改善箇所説明図（オートステップ）

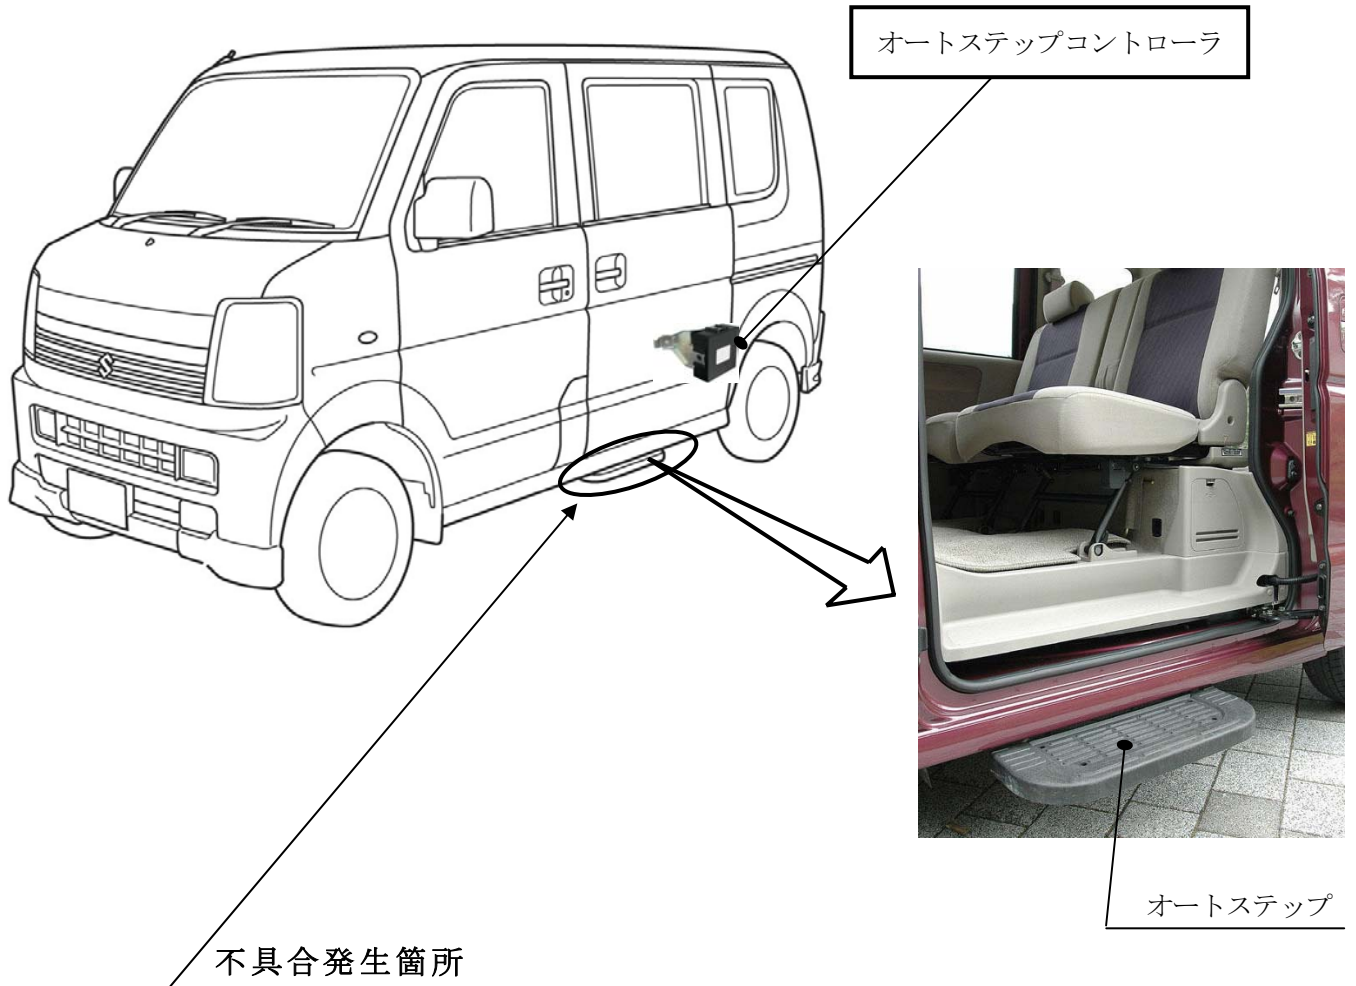
オートステップ装着車において、オートステップコントローラのプログラムが不適切なため、エンジン停止時にオートステップが張出した状態でブレーキを1秒間に2回以上踏んだ場合、車両が走行したと誤判定することがある。そのため、当該コントローラのフェールセーフ機能が働き、最悪の場合、乗降中突然当該ステップが格納されるおそれがある。

全車両、オートステップコントローラを対策品と交換する。

識別：IDプレートに橙色丸のシールを貼付けする。
